FESTSTELLUNGSENTWURF

Stadt Heilbronn	Unterlage 5-a
Straße: NU Frankenbach / Neckgartach	Blatt-Nr. 2-a
Nächster Ort: Heilbronn	Lageplan
Projekt-Nr.: 16.016	Erläuterung z. Deckblatt 2-a
	Maßstab: 1:500

Erläuterungsblatt Nordumfahrung Frankenbach / Neckgartach und Ausbau der L1100 Neckartalstraße

02 Knotenpunkt
 Franz-Reichle-Straße /
 Nordumfahrung
 km 0+580.55

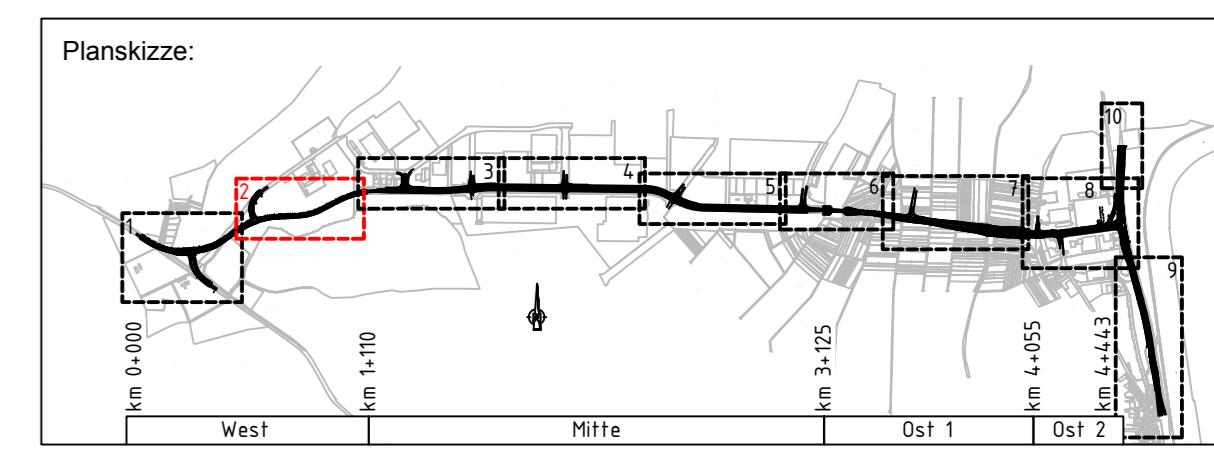
Erläuterung:
 007 Ergänzung der Maßnahme 1 Afcs "Anlage von Habitatstrukturen für die Zauneidechse" mit Änderung der Planfeststellungsgrenze
